**Begründung der Stellungnahme  
der  
BI "Liesing gegen Fluglärm und die 3. Piste"  
gemäß § 19 Abs. 4 iVm § 9 Abs. 5 UVP-G**

**Parallelpiste 11R 29L Flughafen Wien AG;  
Genehmigungsantrag nach UVP-G 2000 vom  
1.3.2007**

BI "Liesing gegen Fluglärm und gegen die 3. Piste"

Abbildung 10: Illustration der unterschiedlichen Lautstärke – rot = Siebenhirten, blau = Maurer Berg

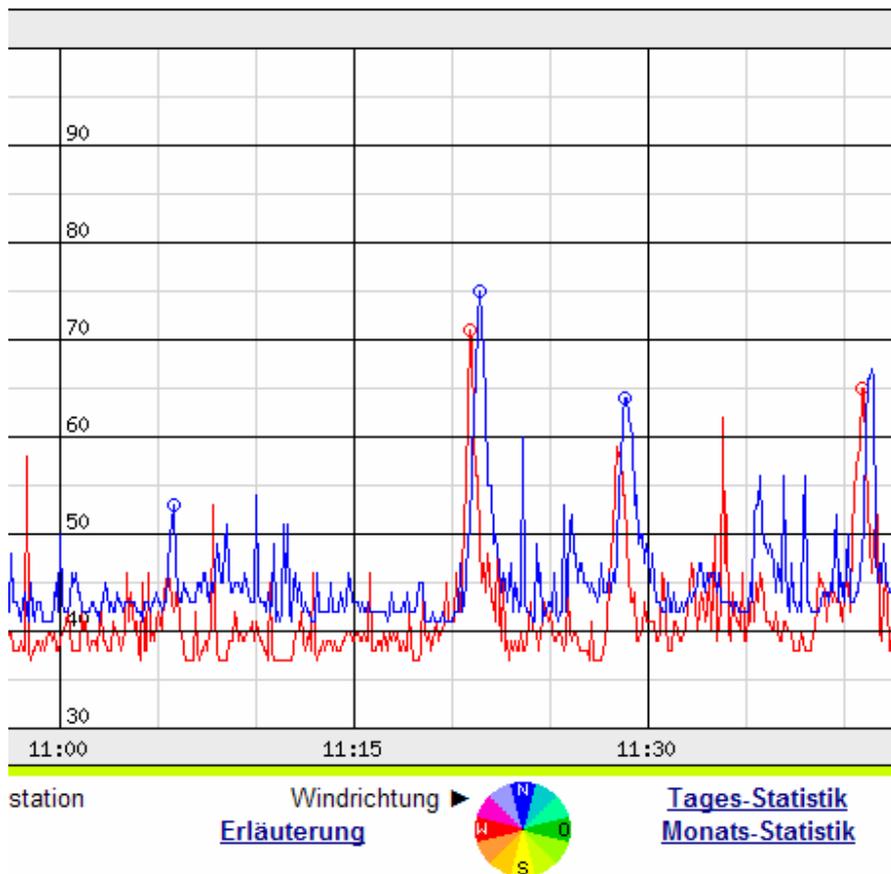
Topographische Gegebenheiten werden in den Lärmberechnungen nicht berücksichtigt. So enden Lärmzonen bereits im Flachland obwohl Messungen ergeben haben, dass der Fluglärm zB. am Maurer Berg trotz größerer Entfernung zum Flughafen im Allgemeinen höher als in Siebenhirten ist.

Entgegen der Annahme, dass Flugzeuge weiter weg vom Flughafen am Boden auch leiser sind, ist das nicht immer der Fall. Daher müssen auch topografische Faktoren bei den Lärmkarten mit berücksichtigt werden.

Abbildung 12 Masterplan 2015 aus [2]

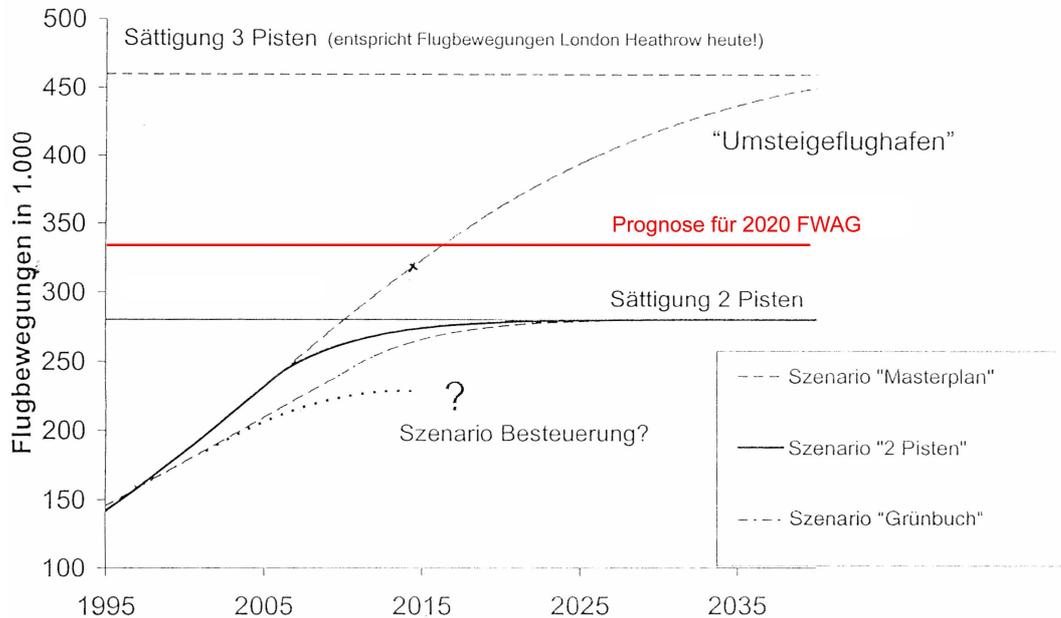
#### **7.2.1 Die der UVE zugrunde liegenden 335.000 prognostizierten Flugbewegungen sind unrichtig**

Da § 6 UVP-G Abs.1f die Bestanddauer des Vorhabens fordert, ist für die UVP das ausgelastete Projekt (lt. TU Wien [2] 460.000 Flugbewegungen jährlich) zu beurteilen und nicht nur eine Teilauslastung davon!
